Anlage 4:

**Bebauungsplan Nr. 250 – Kirchstraße/ Baueracker–
Stadtbezirk Sodingen**

Stellungnahmen und Abwägungsvorschlag

Auszug aus dem Bebauungsplan Nr. 157 – Mont-Cenis-I/III

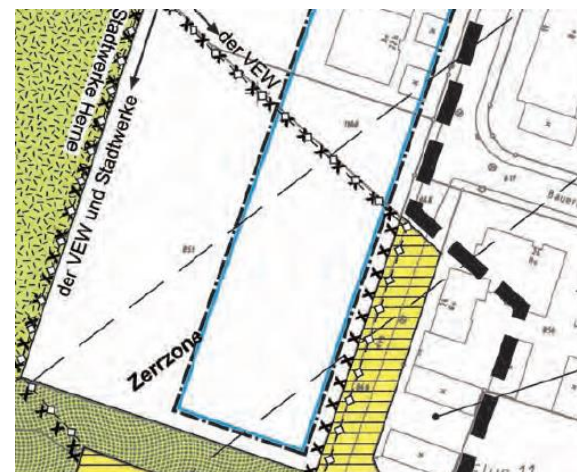
Ferner liegen uns Unterlagen In Form von Zeichnungen vor, welche dokumentieren, dass in dem ggf. für den Abtransport in Frage kommenden Teils des Bauerackers sich eine sogenannte Zerrzone bzw. ein Bodenabriss befindet.

fahrlässig, den Abtransport des Erdreichs bzw. den Transport der Baumaterialien hierüber durchzuführen.

Die angesprochene Zerrzone befindet sich in etwa im nördlichen Teil des Plangebietes angrenzend an die Straße Baueracker.

Die durchgeführten Gutachten sowie Beteiligungen der Behörden und sonstigen Träger öffentlicher Belange haben keine ungeeignete Bodenbeschaffenheit feststellen können. Daher ist weder von einer allseits bekannten schlechten Bodenbeschaffenheit auszugehen noch ist ein Abtransport des Erdreichs grob fahrlässig. Die Aufnahme eines Hinweises im Bebauungsplan ist mangels Hinweisen auf Schwierigkeiten ebenfalls nicht erforderlich.

Die Regelung des Abtransportes kann zudem nicht auf der Ebene des Bebauungsplanes mangels Festsetzungsmöglichkeiten geregelt werden. Dies kann nur auf der Ebene des Baugenehmigungsverfahrens erfolgen. Hier sind – falls erforderlich – entsprechende Auflagen aufzunehmen.

Anlage 1

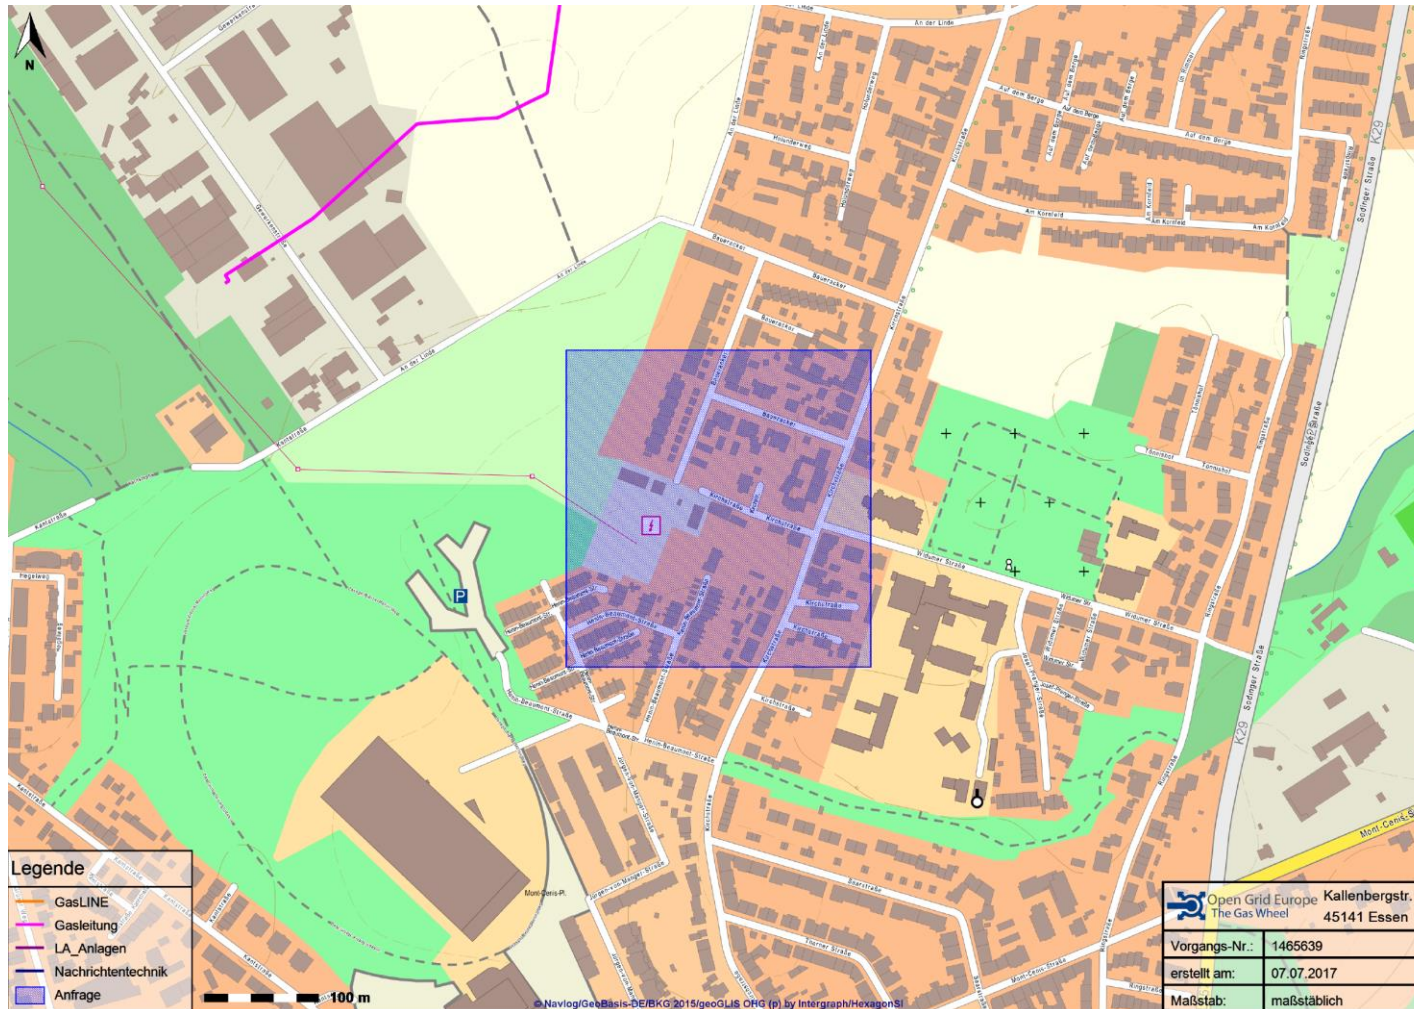
Zu diesem Schreiben gehört auch die sich im Anhang befindliche Planzeichnung (Anlage 1).

Mit Bezug auf Ihr o.g. Schreiben teilen wir Ihnen mit, dass in dem von Ihnen angefragten Bereich keine von uns verwalteten Versorgungsanlagen vorhanden sind. Maßgeblich für unsere Auskunft ist der im Übersichtsplan markierte Bereich. Bitte überprüfen sie diese Darstellung auf Vollständig- und Richtigkeit und nehmen sie bei Unstimmigkeiten umgehend Kontakt mit uns auf.

Das Plangebiet befindet sich innerhalb des im Übersichtsplan markierten Bereiches.

Anlage 2

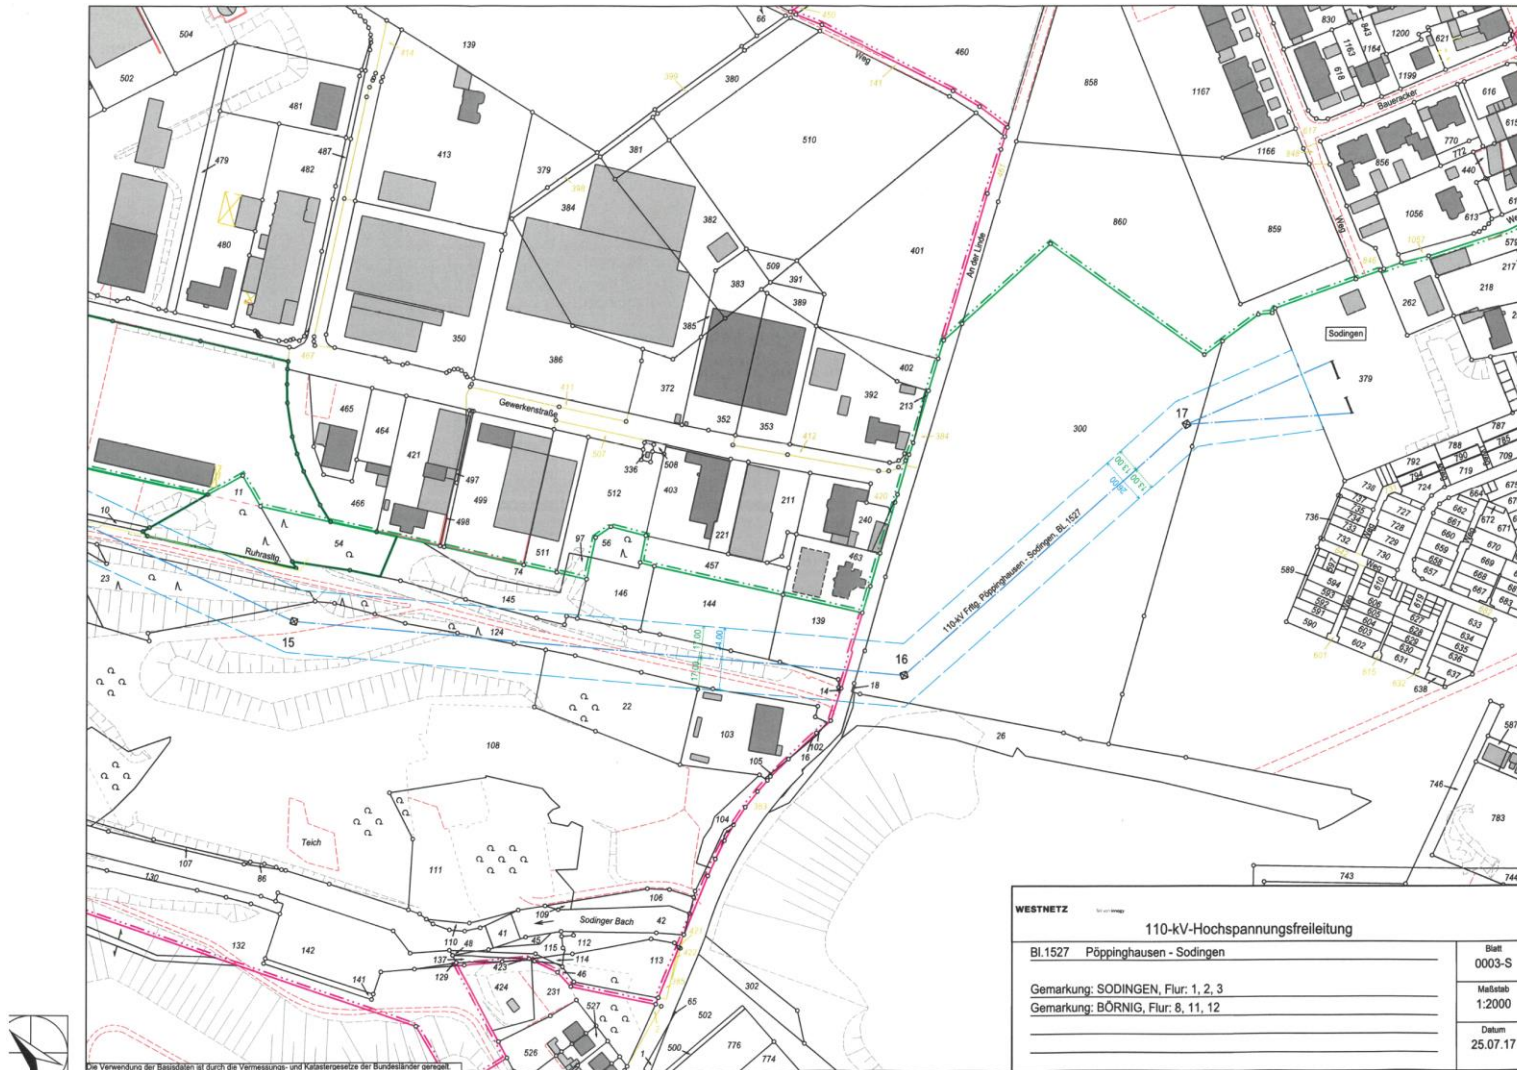
Zu dieser Stellungnahme gehören auch die sich im Anhang befindlichen Planzeichnungen (Anlage 2 und Anlage 3).

Der Verlauf der Stromversorgungsleitungen ist aus den beigefügten Planunterlagen zu ersehen. Diese Pläne dürfen nicht zur Bauausführung, sondern nur zu Planungszwecken verwendet werden.

Die Stellungnahme zur ausschließlichen Verwendung der beigefügten Planunterlagen wurde zur Kenntnis genommen.

Die von der Westnetz GmbH bereitgestellten Planunterlagen werden nur zu Planungszwecken verwendet. Eine Weitergabe an Dritte wird nicht vorgenommen.

Anlage 4

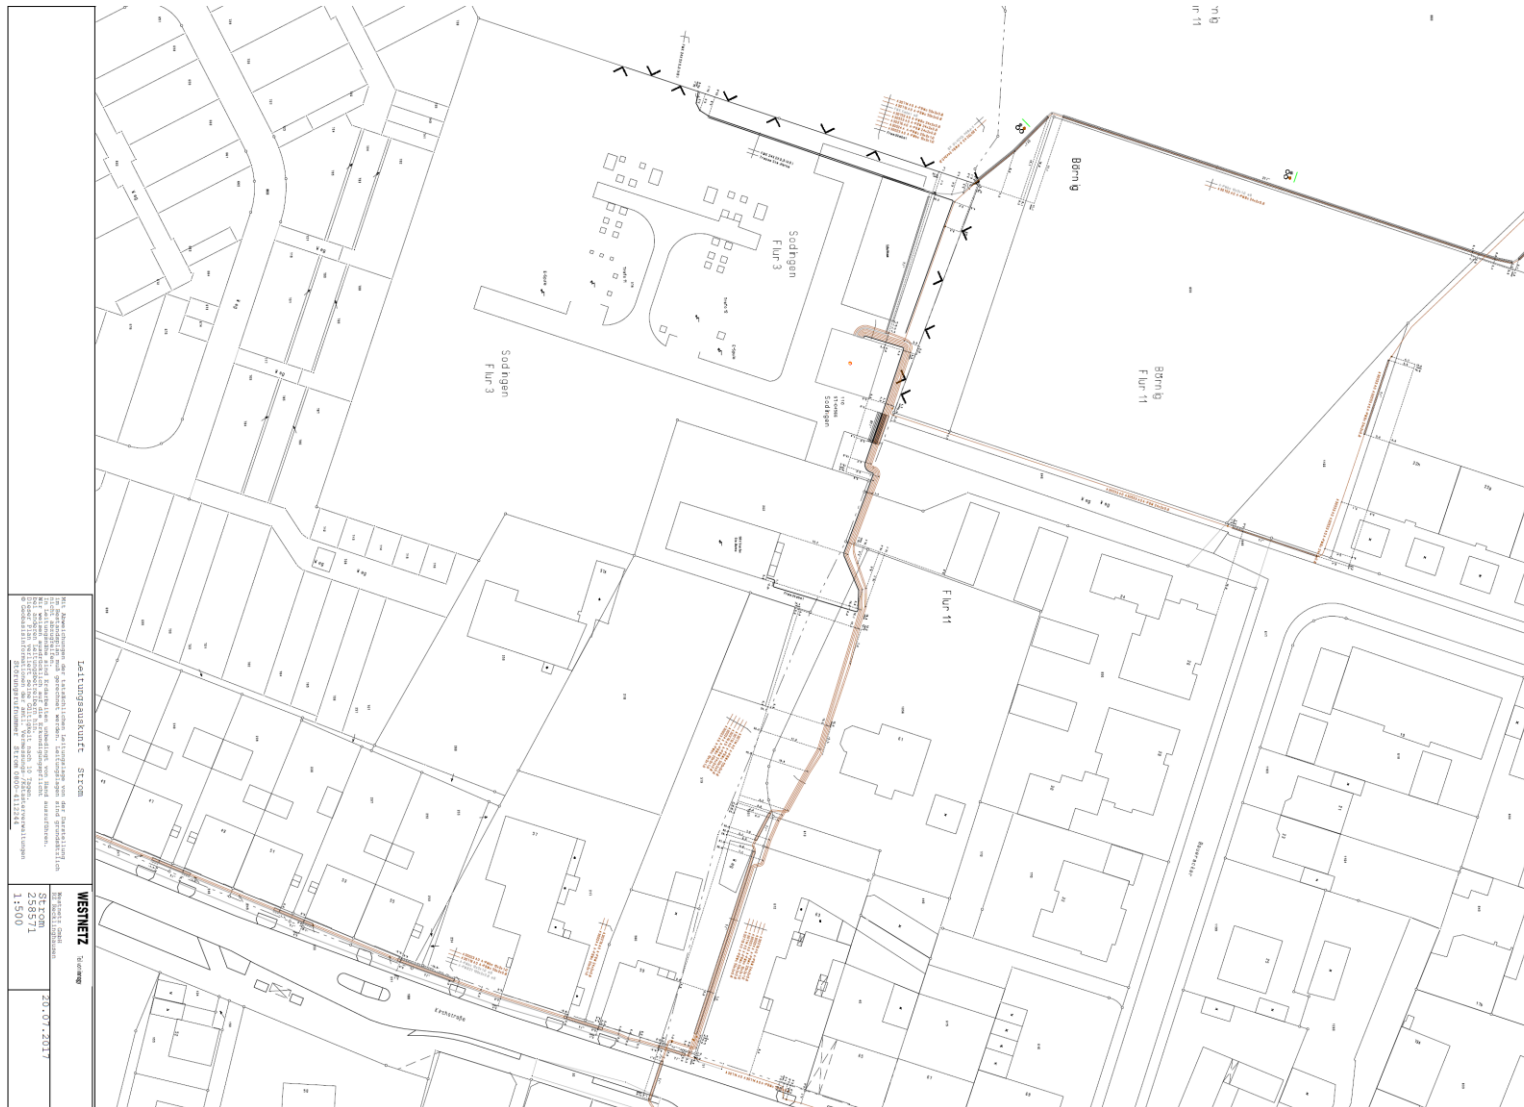
Zu dieser Stellungnahme gehören auch die sich im Anhang befindlichen Planzeichnungen (Anlagen 4 und 5).

- durch das Plangebiet führt eine unserer Richtfunkverbindungen hindurch.
- um zukünftige mögliche Interferenzen zu vermeiden, sollten entlang der Richtfunktrasse 305556676 (Bereich Plangebiet) geplante Ge-

- zur besseren Visualisierung erhalten Sie beigefügt zur E-Mail zwei digitale Bilder, welche den Verlauf unserer Punkt-zu-Punkt-Richtfunkverbindungen verdeutlichen sollen. Die farbigen Linien verstehen sich als Punkt-zu-Punkt-Richtfunkverbindungen von Telefónica Germany GmbH & Co. OHG (zusätzliche Info: schwarze Verbindungen gehören zu E-Plus, werden aber in der Belange-Liste nicht aufgeführt). Das Plangebiet ist in den Bildern mit einer dicken orangen Linie eingezeichnet.

Die Richtfunkverbindungen, die einschließlich Schutzstreifen zu sichern sind, befinden außerhalb des Plangebietes bzw. befinden sich über einer als öffentliche Verkehrsfläche festgesetzten Fläche. Auf der geplanten öffentlichen Verkehrsfläche sind keine Hochbauten mit einer Bauhöhe von über 30 m zu erwarten. Dies gilt im Übrigen auch für die anderen Teile des Plangebietes. Eine Festsetzung oder Kenn-

zeichnung der Richtfunkverbindungen einschließlich Schutzstreifen ist daher nicht erforderlich. Die in der Planzeichnung schwarz markierte Verbindung (E-Plus) einschließlich eines Schutzstreifens erfordert wie mitgeteilt keine Berücksichtigung im Bebauungsplan.

Anlage 5

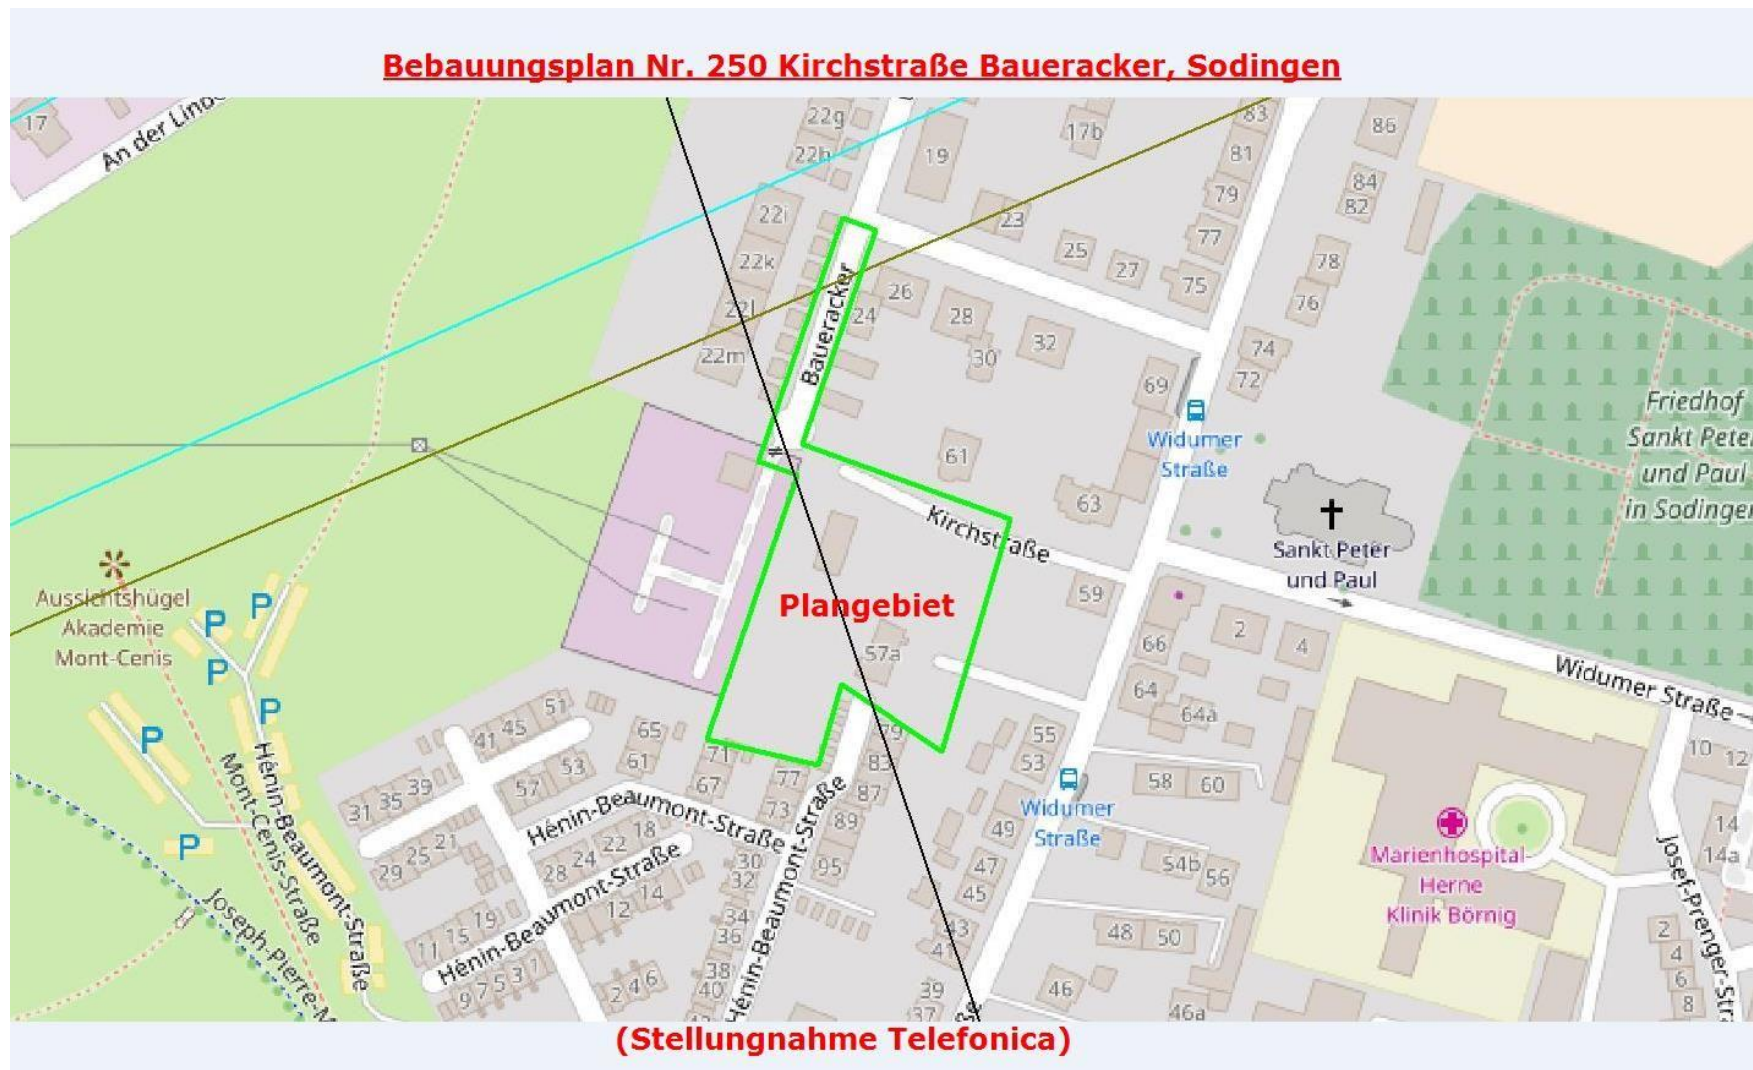
Man kann sich diese Telekommunikationslinie als einen horizontal über der Landschaft verlaufenden Zylinder mit einem Durchmesser von rund 20 - 60 m (einschließlich der Schutzbereiche) vorstellen (abhängig von verschiedenen Parametern). Bitte beachten Sie zur Veranschaulichung die beiliegenden Skizzen mit Einzeichnung des Trassenverlaufes.

Insbesondere bei der Planung und Positionierung von Baukränen bitten wir um Abstimmung mit der ausführenden Baufirma. Alle geplanten Konstruktionen und notwendige Baukräne dürfen nicht in die Richtfunktrasse ragen.

Regelungen zur Planung und Positionierung von Baukränen einschließlich zugehöriger Konstruktionen können mangels Festsetzungsmöglichkeiten nicht auf Ebene des Bebauungsplans getroffen werden. Hier ist, falls erforderlich, auf der Ebene des Baugenehmigungsverfahrens Kontakt zu der Telefónica Germany GmbH & Co. OHG aufzunehmen.

Die Richtfunkverbindungen, die einschließlich Schutzstreifen zu sichern sind, befinden sich außerhalb des Plangebietes bzw. über einer als öffentliche Verkehrsfläche festgesetzten Fläche. Auf der geplanten öffentlichen Verkehrsfläche sind keine Hochbauten mit einer Bauhöhe von über 30 m zu erwarten. Dies gilt im Übrigen auch für die anderen Teile des Plangebietes. Eine Festsetzung oder Kennzeichnung der Richtfunkverbindungen einschließlich Schutzstreifen ist da-

her nicht erforderlich. Die in der Planzeichnung schwarz markierte Verbindung (E-Plus) einschließlich eines Schutzstreifens erfordert wie mitgeteilt keine Berücksichtigung im Bebauungsplan.

Anlage 6

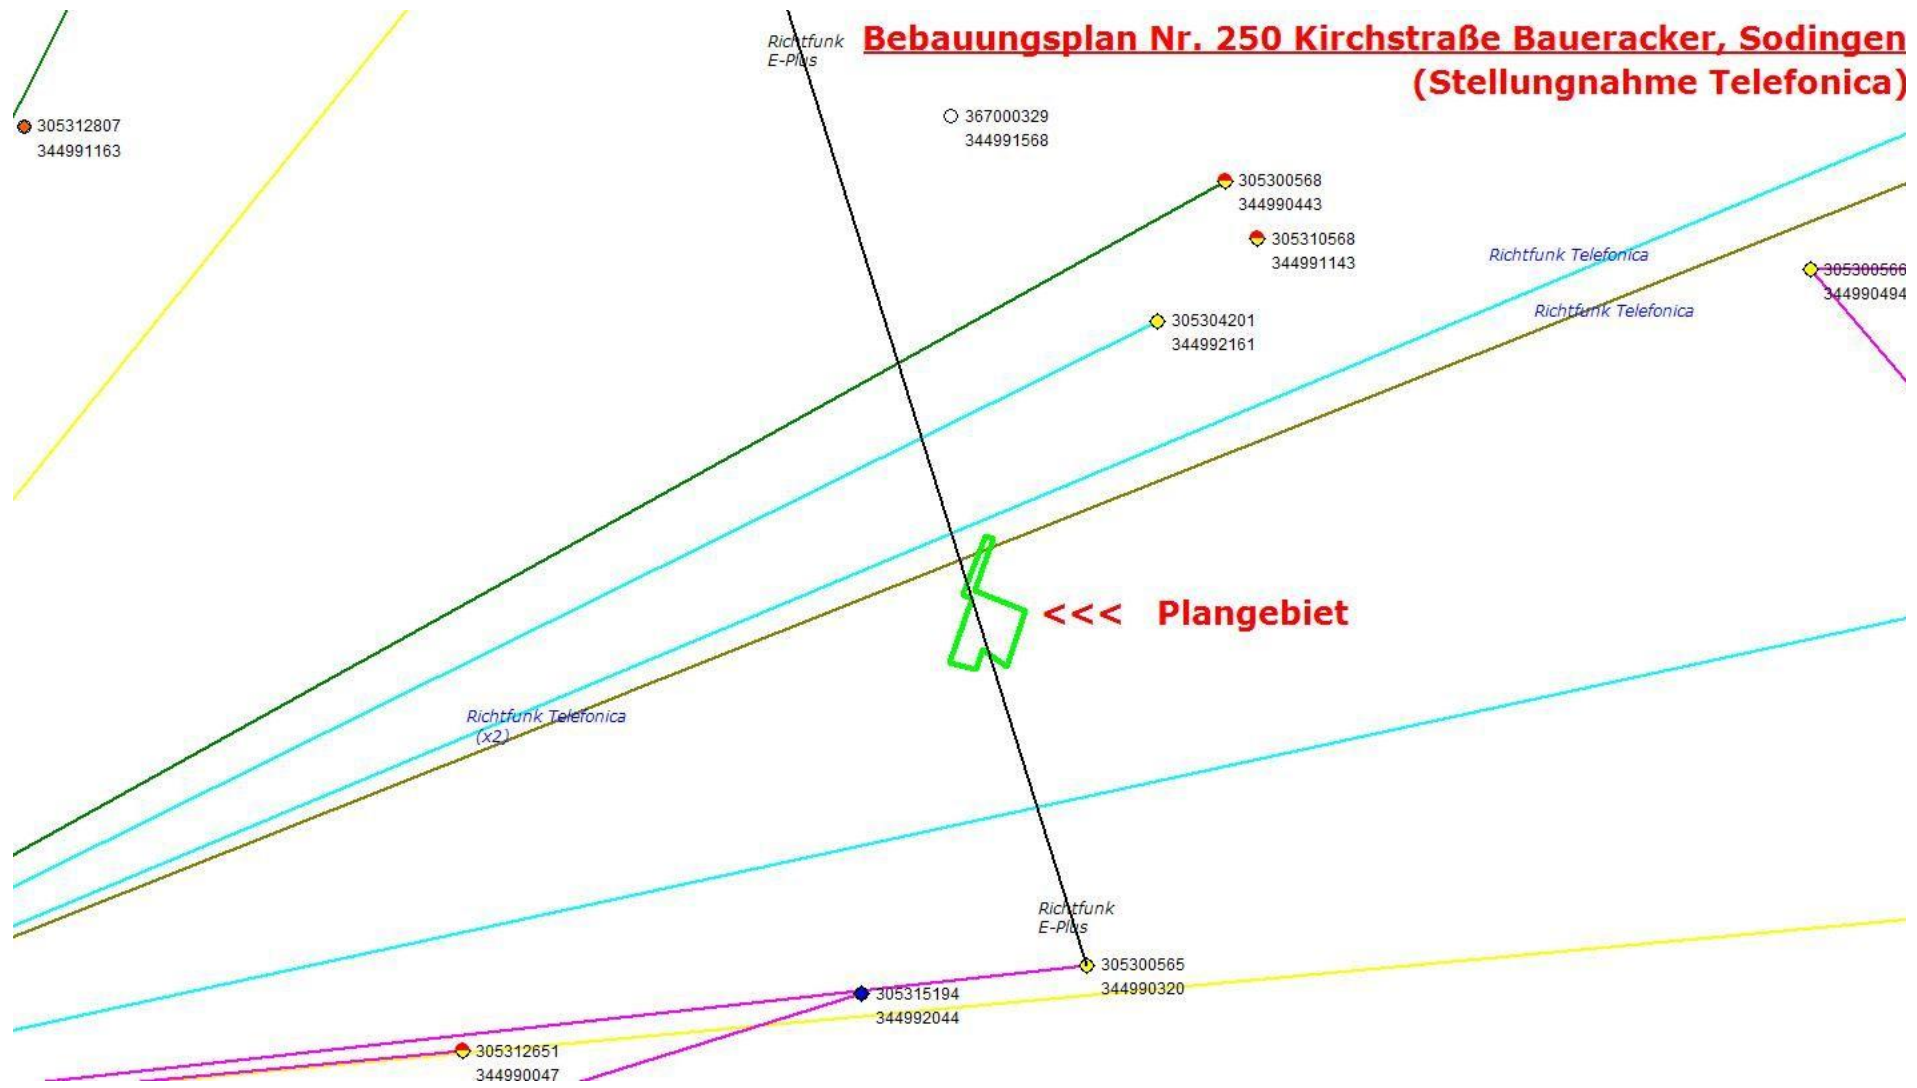
Zu diesem Schreiben gehört auch die sich im Anhang befindliche Planzeichnung (Anhang 6).

- Die öffentliche Straße geht nach bisheriger Planung 3 m tief in die Fläche Wijlens (siehe Planauszug Punkt 1).

Die öffentlichen Verkehrsflächen wurden abschließend abgestimmt und als öffentliche Verkehrsflächen in den Bebauungsplan übernommen. Die Abstimmung zum Erschließungsvertrag wird federführend durch den Fachbereich Tiefbau und Verkehr durchgeführt.
